MINISTÈRE DES ARMÉES

DIRECTION DE LA SÉCURITÉ
AÉRONAUTIQUE D'ÉTAT
Direction de la circulation
aérienne militaire

OBJET : construction et exploitation d'un parc éolien dans le département d'Eure-et-Loir
(28).

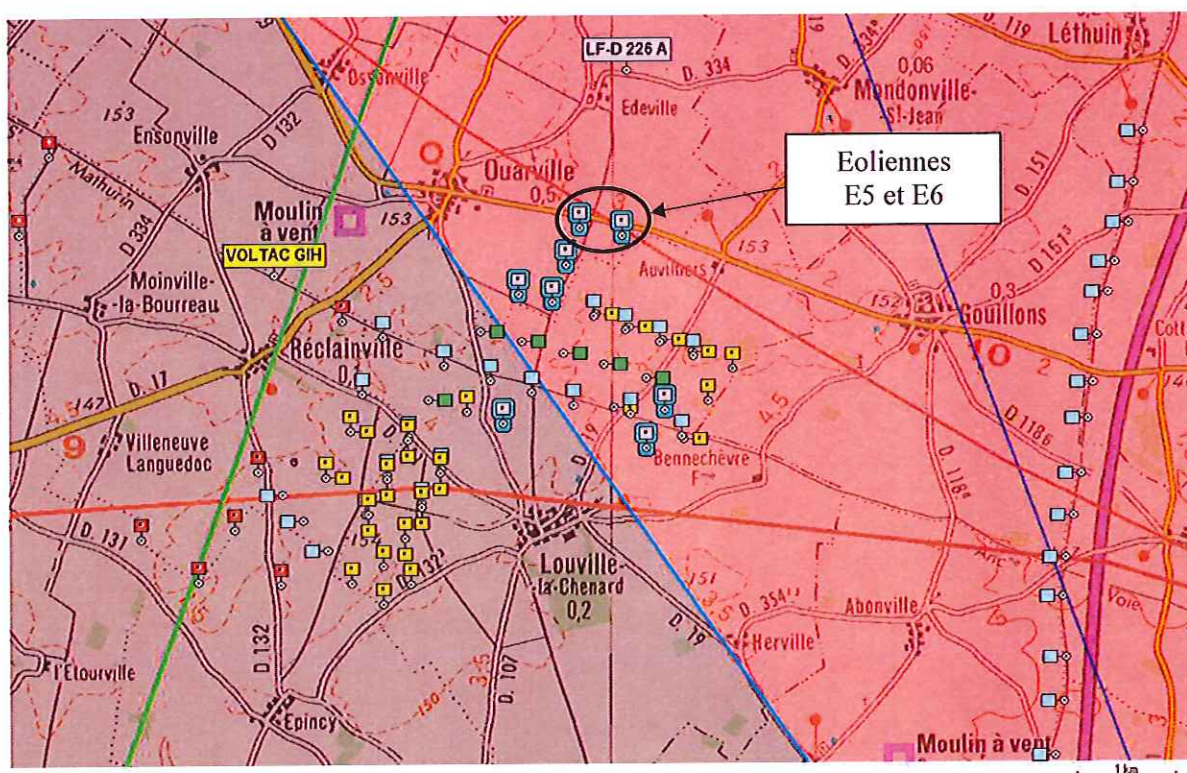
Après consultation des différents organismes concernés des forces armées, il ressort que ce projet se situe dans un espace permanent VOLTAC GIH (Cf. annexe carte n°1 et document de référence h) partie ENR 5.2.6) et pour partie dans la zone dangereuse LF-D 226 A (éoliennes E2 à E8, Cf. annexe carte n°2), exploités de jour et de nuit par le groupement interarmées d'hélicoptères (G.I.H.), et dédiés à l'entraînement de cette unité au vol à très basse altitude de jour comme de nuit à une hauteur inférieure à 150 mètres et en particulier au vol tactique à une hauteur inférieure à 50 mètres.

Après étude détaillée du dossier, il s'avère que les éoliennes E1, E2, E3, E4, E7 et E8 s'insèrent dans des parcs existants ou autorisés dont le périmètre est déjà rendu inutilisable. Elles ne sont donc pas de nature à remettre en cause l'utilisation de ces zones. Cependant, au vu de l'emprise supplémentaire des éoliennes E5 et E6 sur les espaces précités, elles ne sont pas acceptables en l'état.

Par conséquent, j'ai l'honneur de vous informer qu'au titre de l'article R.244-1 du code de l'aviation civile je donne mon autorisation uniquement pour la réalisation des éoliennes E1 à E4, E7 et E8 sous réserve que chaque éolienne soit équipée de balisages diurne et nocturne, en application de l'arrêté de référence g), conformément aux spécifications de l'arrêté de référence f).
